**Oggetto:** [ID\_VIP: 5551] *Istanza di avvio della procedura di valutazione d'impatto ambientale ai sensi art 23 del D.Lgs. 152/2006 e ss.mm.ii. relativa al progetto di realizzazione di un parco eolico e delle relative opere di connessione, composto da 14 turbine per una potenza complessiva di 45 MW da realizzarsi nei comuni di Montemurro (PZ) e Armento (PZ).*

**Proponente :** QAIR Italia S.r.L.

**Parere - Osservazioni e rilievi**

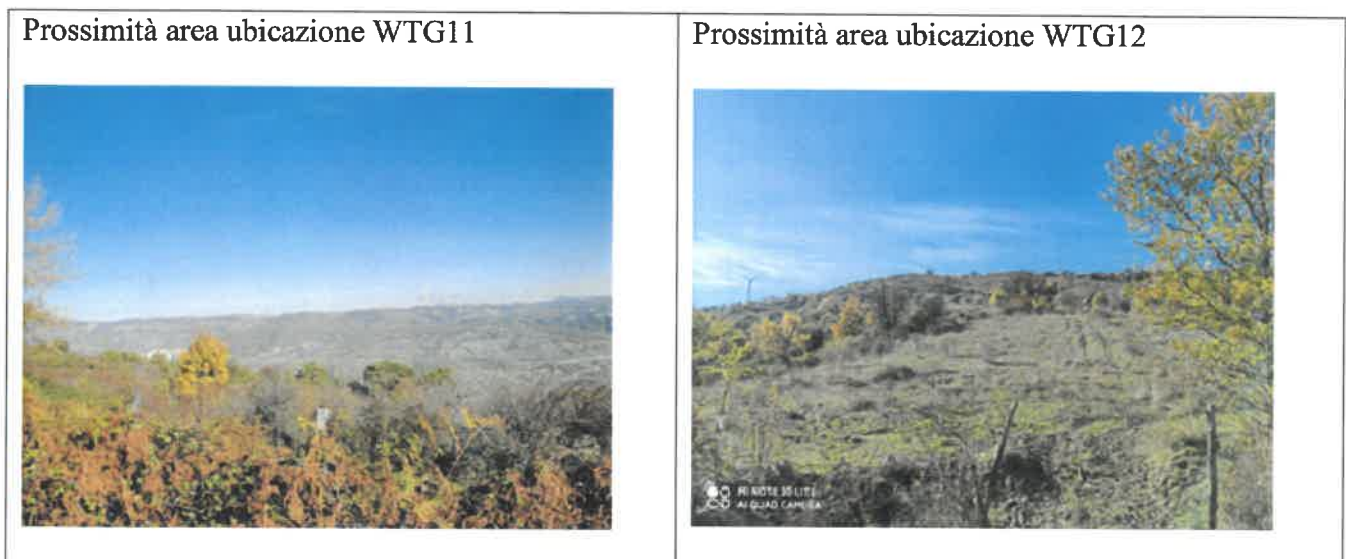
- WTG1- G2 in contrada "Difesa - Ugliaracqua" rispettivamente a circa 1-1,5 km di distanza dal punto di ubicazione della sottostazione elettrica ed a quota circa 1.000 - 1.100 m. slm ;

- WTG11-12-13-14 in contrada "Favaletto - Coste di Montemurro - Monte Agreste" posti rispettivamente a quota di metri 1.000, circa, fino ad arrivare progressivamente a circa metri 1.200 aventi destinazione principale ad uso pascolo

## 2. Sottostazione elettrica (vedi figure sotto)

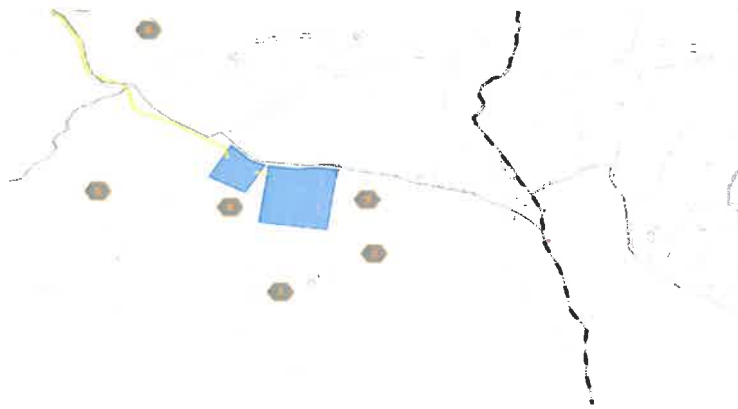
L'ubicazione ove è prevista la costruzione della sottostazione elettrica è ricadente in zona "Extraurbana" - agricola - (aree riservate principalmente all'esercizio dell'agricoltura per quanto compatibile con la salvaguardia ed il ripristino dell'equilibrio idrogeologico e del sistema naturalistico ambientale) del vigente Regolamento Urbanistico.

**-E' presente per tale area interessata dalla costruzione della sottostazione il vincolo a scopo idrogeologico in materia di boschi e terreni montani istituito ai sensi del R.D. n°3267 del 30/12/1923.**

**-E' presente, inoltre, come da piano particellare di esproprio descrittivo, la tutela per legge per quanto concerne le "zone gravate da usi civici" ai sensi art. 142 comma h) di cui al D.Lgs.n°42/2004.**

-L'area di accesso ove è prevista la costruzione è assicurata tramite la strada comunale denominata "Serra delle Monache" che a sua volta, a poche centinaia di metri più a sud-est, si collega con la strada comunale in territorio di Armento (PZ) per poi innestarsi alla Strada Provinciale n°23 "Intagliata". (vedi foto sotto)
